TOELICHTING / REACTIE VERSLAG TT, FASE 2, TERRASWONINGEN

TERRASWONINGEN WATERTOREN

project	136 GRONDGEBONDEN WONINGEN WATERTOREN ASW
datum	2-3-2023
fase	OGV

TERRASWONINGEN WATERTOREN		136-ON-001	
onderdeel	Situatietekening, nieuwe situatie	OGV	
datum	a: 22-12-2022 b: 02-03-2023 c:	d:	schaal 1:500 / A3

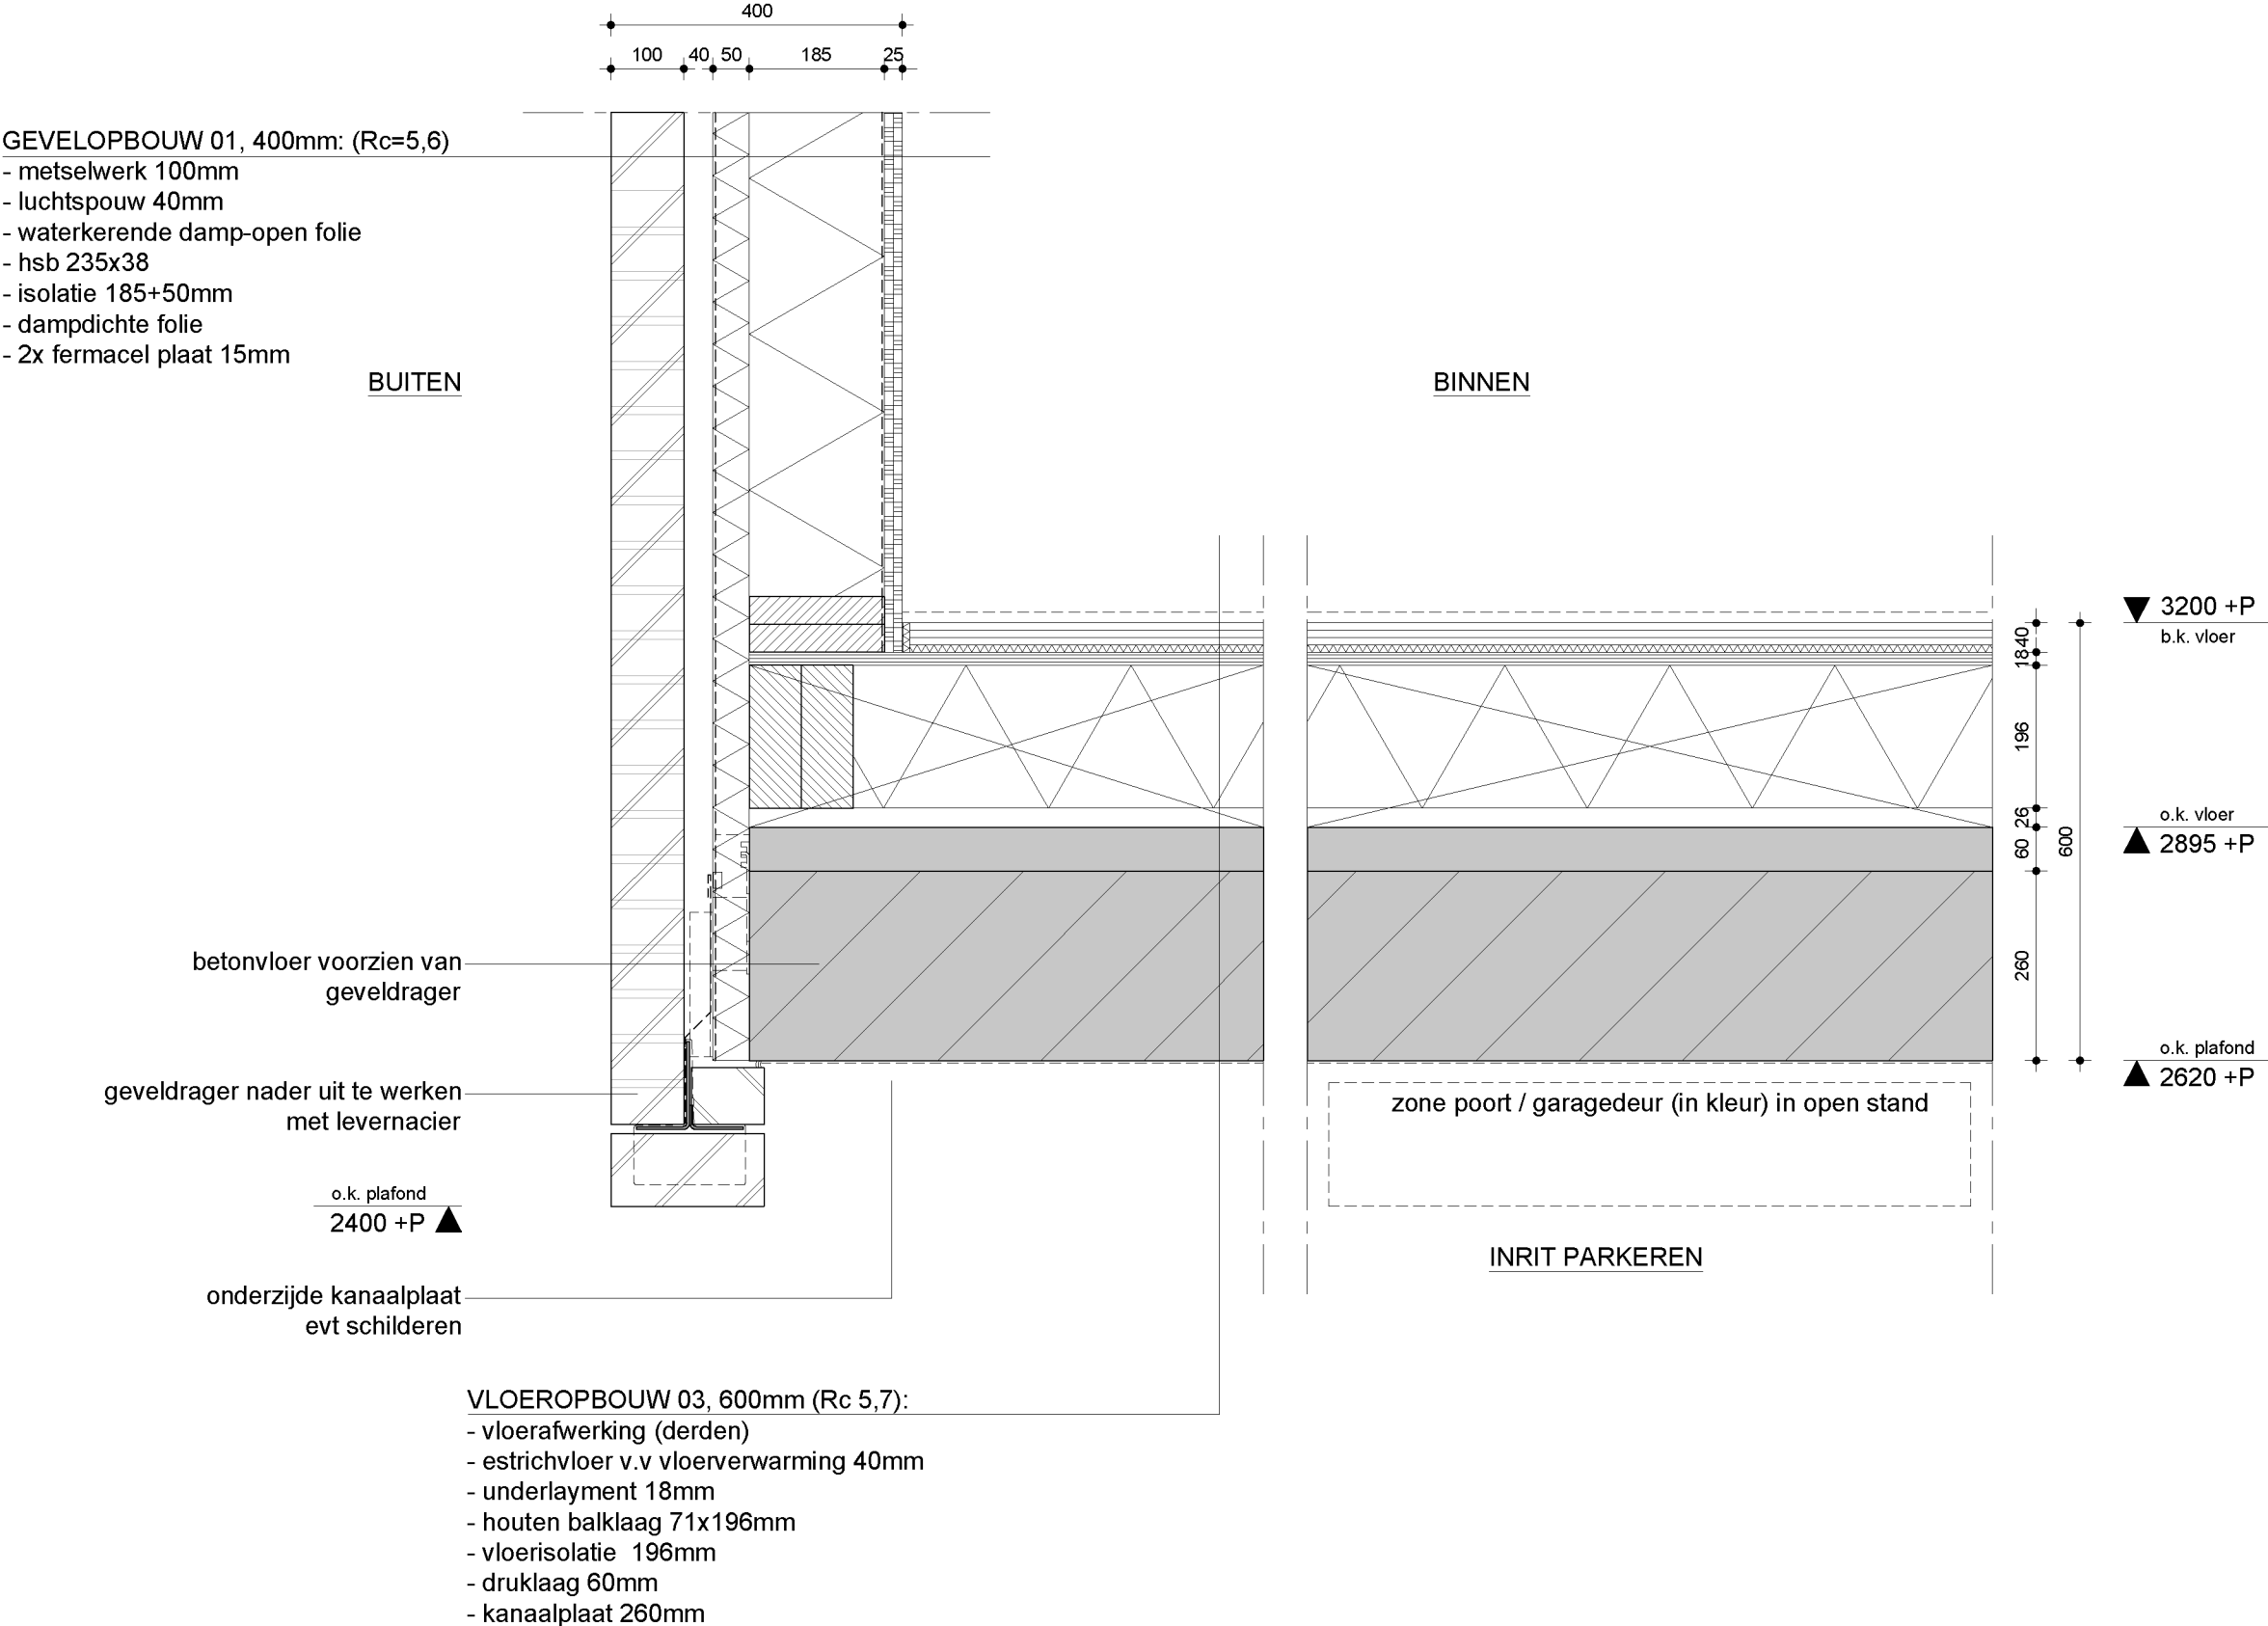
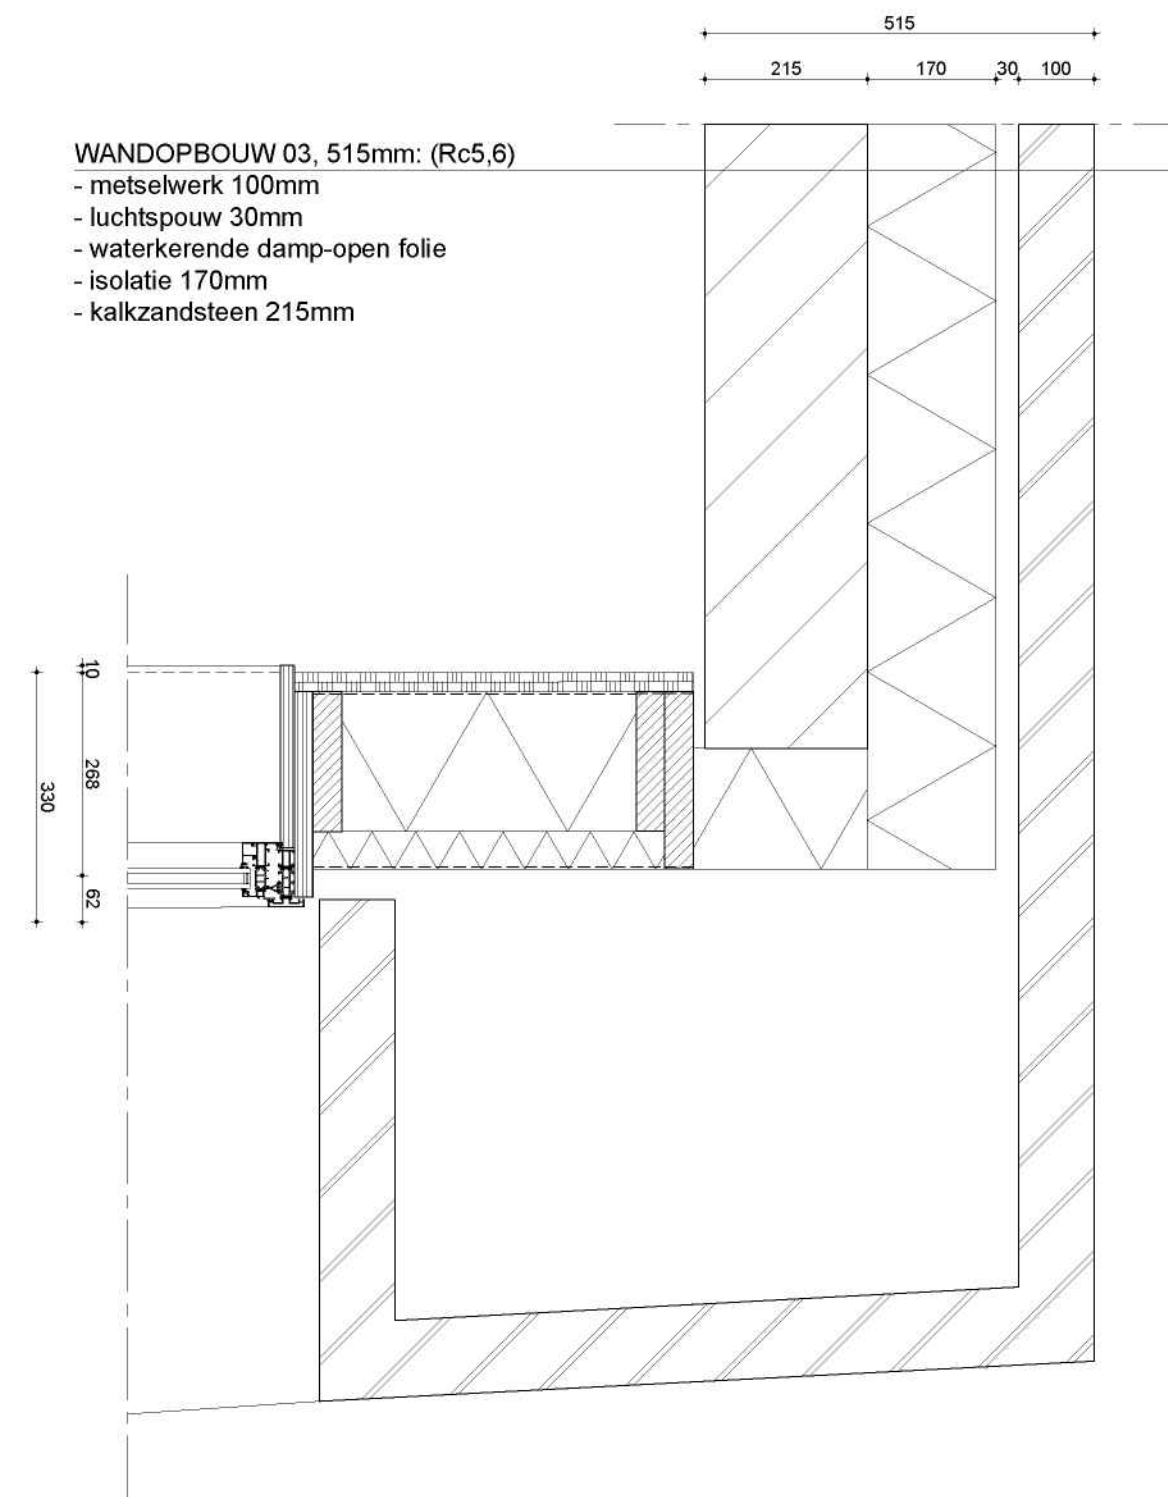
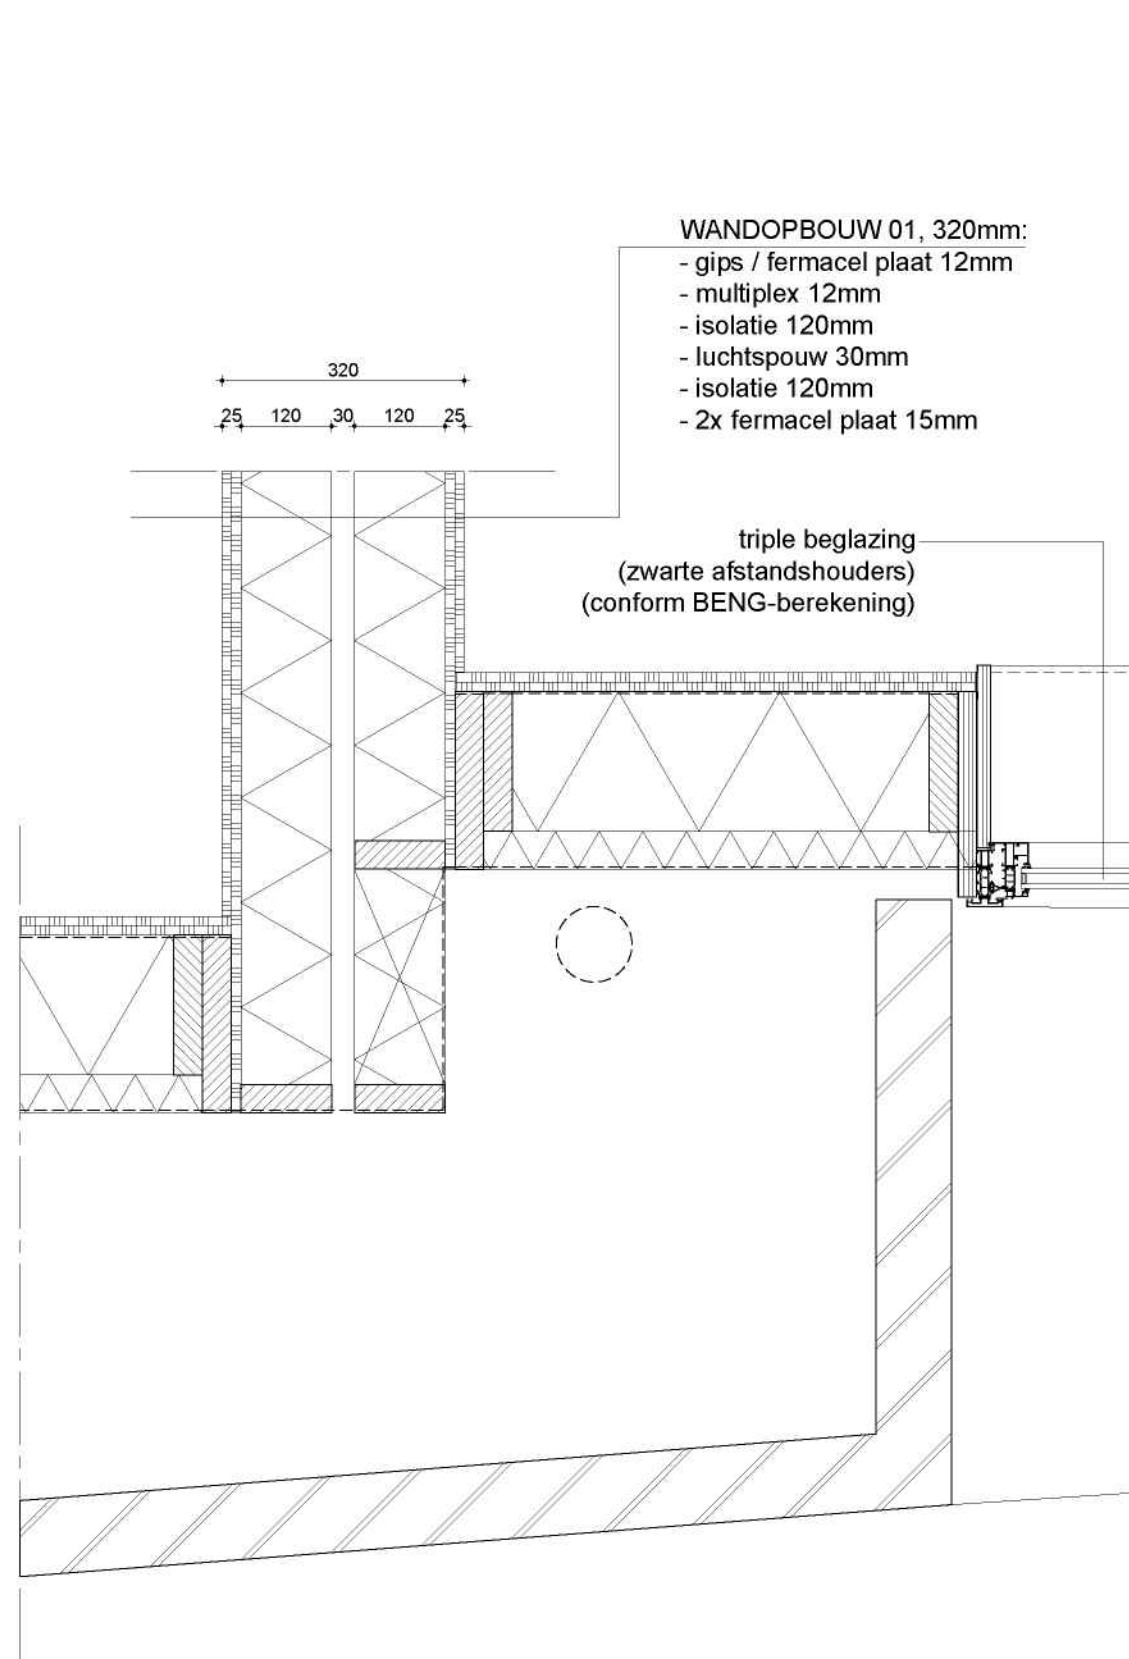
Opmerking 7: "Daarnaast is de situatie van de tuilmuren / perceelgrenzen niet duidelijk; komt / komen hier nieuwe tuilmuren?"

Reactie: In de bijlage is een document toegevoegd met de verschillende aansluitingen op de perceelgrenzen. In hoofdlijnen zijn er vier soorten aansluitingen:

a) Bouwen tegen bestaande woningen: De nieuwe gevelconstructie die wij realiseren zal minimaal voldoen aan de helft van de prestatie-eis die aan nieuwbouw woningen gesteld wordt. (De andere helft mag verlangd worden van het belende pand, spiegelsymmetrie). In de praktijk zullen we echter een hogere waarde halen.

b) Bouwen tegen bestaande woningen, die (deels) op tuinmuur zijn gebouwd. Tuinmuur laten zitten (eventuele uitkragingen wel verwijderen). Wij zetten hiervoor een nieuwe gevel, op eigen fundering. Onze voorkeur heeft het om deze gevels te voorzien van metselwerk maar zal in overleg met burens definitief bepaald worden.

c) Bouwen tegen tuinmuur. In overleg met burens. Het heeft onze voorkeur om tuinmuur hier te verwijderen en metselwerkgevels tot op maaiveld door te zetten. Anders zullen wij een gevel op eigen terrein voor de tuinmuur bouwen.

d) Daar waar wij niet tegen de perceelgrens aanbouwen, laten we de bestaande schuttingen, tuinmuur in principe staan.
